From: *'10.2.e " <10.2.e @amsterdam.nl>*
Sent: *Wed, 8 Dec 2021 19:51:40 +0100*
To: *"10.2.e " <10.2.e @amsterdam.nl>*
Subject: *Re: O 16443: RE: Fwd: suskasten*

Ik heb nagevraagd of Heraklithplaten helpen om de galm in de galerijen te verminderen. Volgens Peutz helpt dit, zie de reactie van 10.2.e hieronder. Dit is een veel goedkopere oplossing dan gevelpanelen en panelen tussen de woonblokken en de trapopgangen. Het kan samen met de roosters ook snel uitgevoerd worden. Overigens laat ik ook uitzoeken wat de gevelpanelen en afschermen trapopgang/woonblokken gaat kosten, maar dat vraagt wat meer uitzoekwerk.

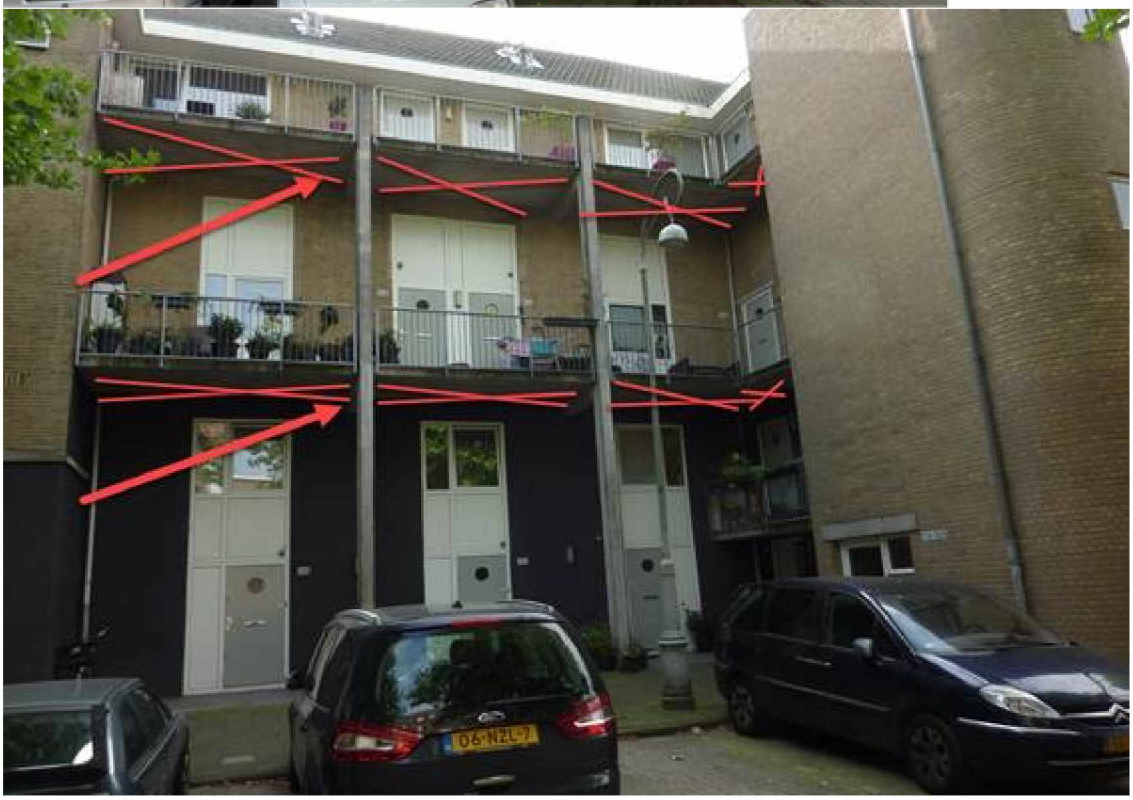
Hier zouden
Heraklith platen
gemonteerd
kunnen worden

balkons Heraklith platen gemonteerd kunnen worden, dit zou dan even getoetst moeten worden door de geluidsexpert, maar dit lijkt mij een goed uit te voeren actie met wellicht al een goed resultaat.
Aan de rechterkant zie ik nog wel een technische uitdaging, namelijk de afwatering pijpjes , deze zullen moeten worden verlengt maar dit lijkt mij wel oplosbaar.

Heraklithplaten beschikken zeker over goede geluidabsorberende eigenschappen. Deze worden ook vaak bij zwembaden en tunnels toegepast. Afhankelijk van waar en hoeveel m2 je toepast is een reductie van 1 a 2 dB mogelijk. Dit lijkt getalsmatig weinig maar kan evenwel qua perceptie hoger gewaardeerd worden.
